CLDR de Gembloux – Séance Plénière

Compte rendu de la réunion

2. Présentation de l'avant-projet 1.02 du PCDR « Aménagement de la place de Loncée » pour avis/validation de la CLDR, par le bureau d'étude EQUILATERAL

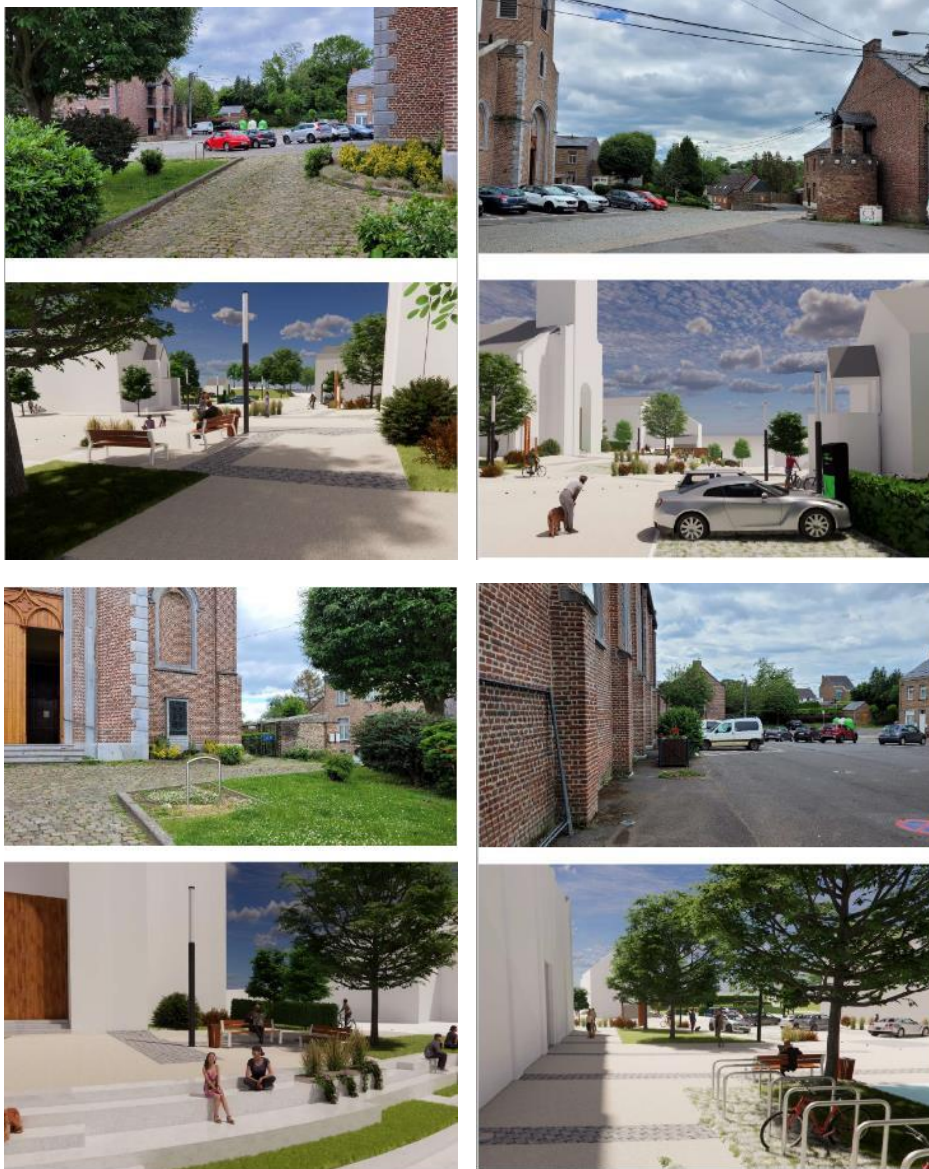
- Le projet inquiète les parents qui conduisent leurs enfants aux deux écoles. Lors des entrées et sorties d'école, les voitures monopolisent la place ainsi que la rue qui est très étroite. Ce projet est d'une belle qualité mais répondra-t-il à leurs attentes ?

- ↪ Membre CLDR : sentiment que le projet est davantage dédié à la voiture qu'aux personnes. Par exemple, on pourrait prévoir un aménagement plus grand devant l'entrée du côté de la Maison des jeunes pour offrir davantage de convivialité, surtout qu'il ne s'agit que d'une petite minorité d'enfants qui entrent à l'école de ce côté-là de la place.

- Il est dommage de garder les deux places de dépose-minute devant l'église. Cela va nuire à l'esthétique. Les places risquent d'être utilisées comme de vraies places de parking.

- Pourrait-on mettre le dépose-minute près de la Maison des jeunes ? Cela permettrait de dégager le parvis de l'église.
 - ↪ Commune : on perdrait ainsi deux places de stationnement, or la demande en stationnement est grande de la part des usagers de la place.

- Attention à la sécurité lorsqu'un automobiliste arrive sur la place. Va-t-il vraiment ralentir sachant qu'avant il a dû traverser une voirie semée de pavés dégradés et de trous juste avant ? L'espace partagé représenterait alors une grande surface lisse propice à l'accélération.

- Pourrait-on retirer les places de stationnement près de la Maison des jeunes afin de créer un espace de convivialité plus grand ?
 - ↳ Commune : les voitures électriques doivent pouvoir stationner près de la borne qui se trouve à cet endroit.

- ↳ Bureau d'étude : non, car le projet suit principalement le profil en pente et le terrain naturel déjà présent.
- Qu'en est-il de garder ou non l'arbre à droite en façade de l'église (en vert clair sur les plans) et d'éviter de mettre un banc juste devant le monument aux morts ?

- ↳ Commune : ces réflexions ont déjà été évoquées lors de la CLDR précédente ainsi que lors de la réunion citoyenne. L'esquisse a évolué vers plus de sécurisation. Les places de parking sont maintenues au maximum. La Ville encourage la mobilité active dans ce projet mais ne pourra jamais obliger les riverains et enfants à utiliser le vélo. Dans un village-rue tel que Lonzée, les possibilités ne sont pas infinies pour parer à cette difficulté.

- ↪ Commune : on aurait préféré enlever des places de parking pour renforcer la convivialité, mais les places de parking sont nécessaires pour déposer les enfants à l'école. Si on en supprime trop, cela va vraiment devenir problématique et gênant pour les écoles.

- ↪ Bureau d'étude : ces deux places de dépose-minute ne seront utilisées que le matin et le soir pour l'école.
 - ↪ Commune : les places de dépose-minute doivent être utilisées pour s'arrêter et non pour stationner. Il s'agira de d'abord informer les automobilistes. Ensuite, la Commune, via la Police, recourra à des amendes si les automobilistes ne respectent pas la loi. A nouveau, il semble difficile de retirer ces places en raison des besoins évoqués par les écoles.

- ↪ Commune : les pavés dégradés seront réparés cette année. De plus, il faut tenir compte des trois plateaux ralentisseurs à peigne placés aux entrées qui ralentiront forcément les automobilistes, le dévoiement de la voirie et le revêtement changeant (bandes séquencées de pavés naturels).

- ↳ Bureau d'étude : un talus empêche de mettre deux places de voitures électriques plus à gauche sur le plan. Il faut également considérer le passage du bus pour les excursions et garder minimum 6 mètres pour pouvoir braquer et sortir. Attention également au chapiteau de 10m x 20m qui doit pouvoir être installé sur cette zone. Considérer aussi l'entrée carrossable riveraine au n°1. Il semble difficile de libérer du parking et d'agrandir l'espace de convivialité du fait des multiples contraintes.

- ↳ Bureau d'étude : il s'agit d'un arbre intéressant qui a déjà une belle couronne, s'il est considéré comme remarquable, il sera gardé pour éviter de couper et replanter. Entre le banc et le monument aux morts il y a un bel espace.
